改善箇所説明図

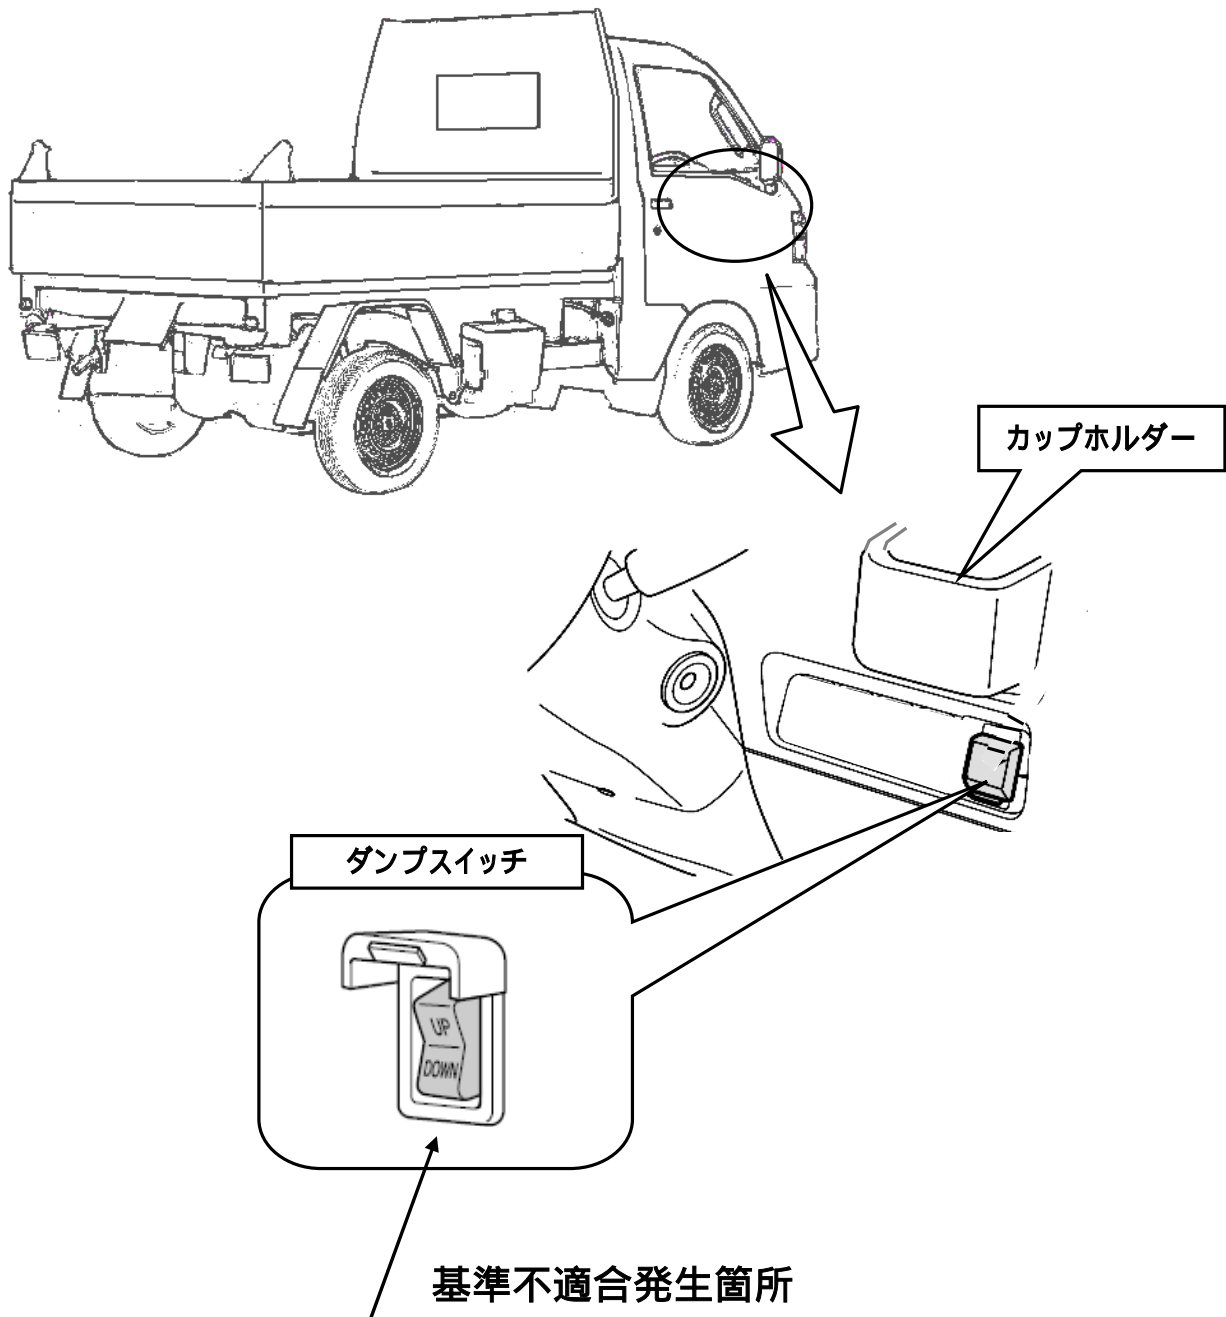
〔ダンプ仕様車において、ダンプスイッチの構造が不適切なため、上部に設置したカップホルダーからこぼれた飲料水等が、スイッチの接点部に浸入することがある。そのため、最悪の場合、電源回路が短絡しダンプが誤作動するおそれがある。〕

全車両、ダンプスイッチを対策品に交換するとともに、カップホルダー取付部に止水スポンジを設定する。
